相关部门对电辅热柜机出风框变形的故障现象进行分析，结论是电辅热器误动作所致，而误动作的原因可能与干扰有关，为此，研发中心对电控进行了改进，并下发改进后的换板维修指引，望各签约服务单位遵照执行：

单相机型接线铭牌更改示意图

附件 1：

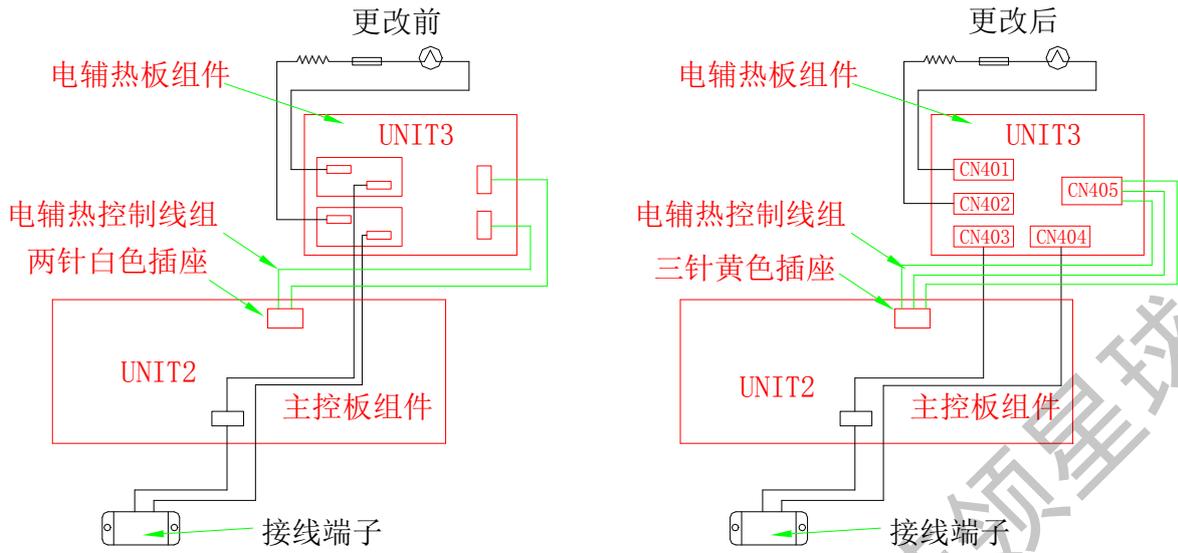
- 1、售后在发现电辅热柜机引起的出风框受热变形的异常问题时，除更换出风框外，还必须更换电控盒组件内的部分物料，具体如下：
 - (1)、三相机型只需更换新的主控板组件即可，接线方式没有变化；
 - (2)、单相机型需更换主控板组件、电辅热板组件和电辅热控制线组，其接线方式有轻微变化，接线方式的变化参见单相机型接线铭牌更改示意图。
- 2、维修过程各机型物料替换情况详见附件 1：电辅热柜机电控维修明细对照表；
- 3、电控板维修步骤：打开电控盒盖→对附件 1 拆下需更换的部件→对附件 1 更换新的部件→按照接线铭牌（单相机型接线铭牌更改示意图见下页）的接线方式装配好→装配好电控盒盖→电气安全测试→试机。

附图 1

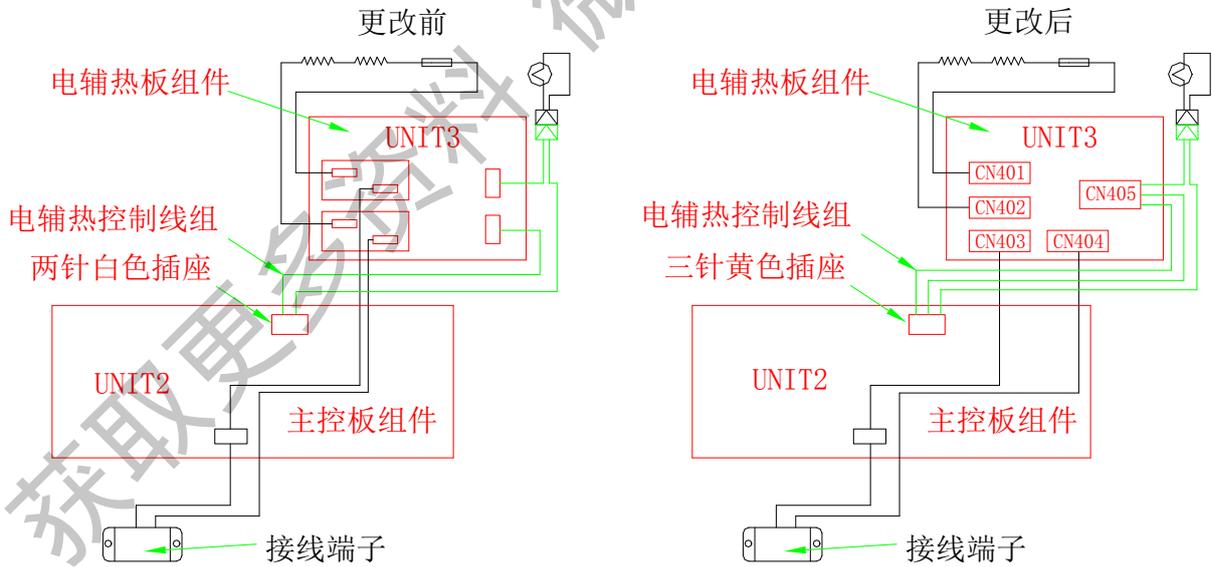
1：温控器与电辅热串连控制机型的接线铭牌更改示意图——附图 1【替换处，主控板组件（红色）、电辅热板组件（红色）、电辅热控制线组（绿色），其中电辅热控制线组在旧主控板上的对应插座为两针白色 B2B 插座，在新主控板上对应的插座为三针黄色 B3B 插座】。
